Informe Técnico de Dirección de Inspección: ITC-22-155 PREDIO: 40278

PROYECTO:	EDIFICIO PANORAMA 3	CONTROL:	VERIFICACIÓN DE CUMPLIMIENTO
Nombre completo del PROPIETARIO:	VERA MENESES CARLOS ROMERO	ETAPA:	----
Cédula de Identidad:	1702589936	SOLICITUD o Expediente:	GADDMQ-AMC-DME-2021-2963-M

Imagen N°7: Vista de planos 2018-40278-ARQ-ORD-01 certificados.

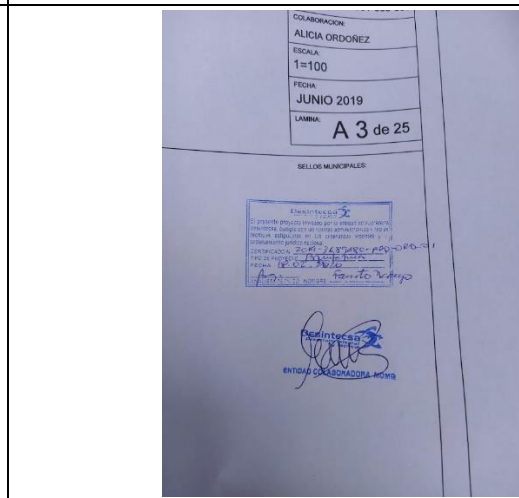
En la inspección realizada se verifica que el proceso constructivo Bloque B (denominación de acuerdo a planos arquitectónicos No. 2018-40278-ARQ-ORD-01) se encuentra paralizada. (Ver imagen 2).

Imagen N°12: Vista de subsuelo en estado de obra gris.

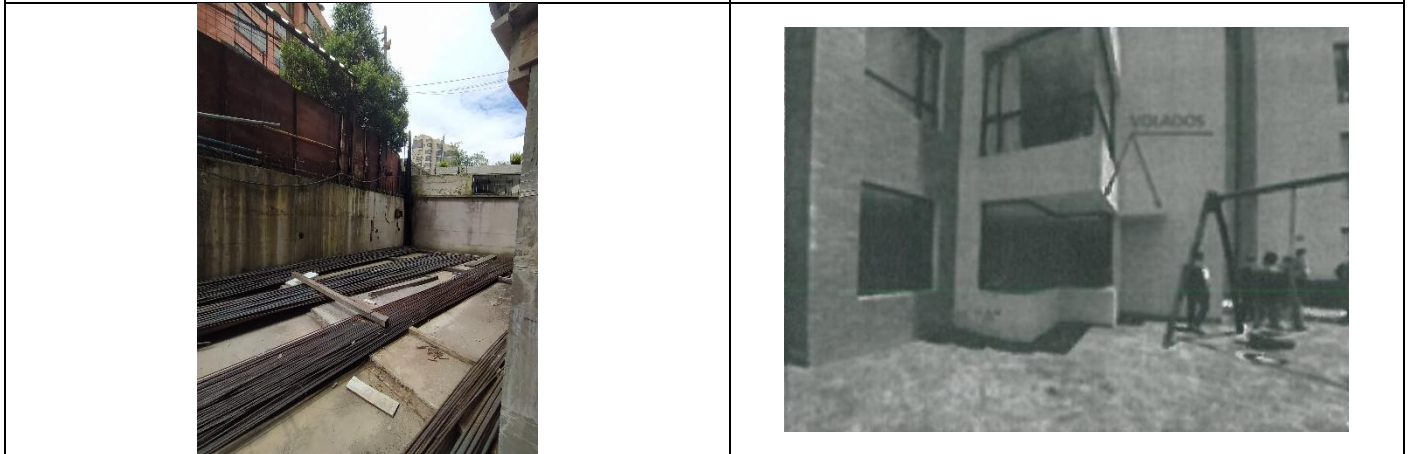
Se observa que los subsuelos correspondientes al Bloque B inspeccionados se encuentran en estado de obra gris (Ver imagen 10 y 12)
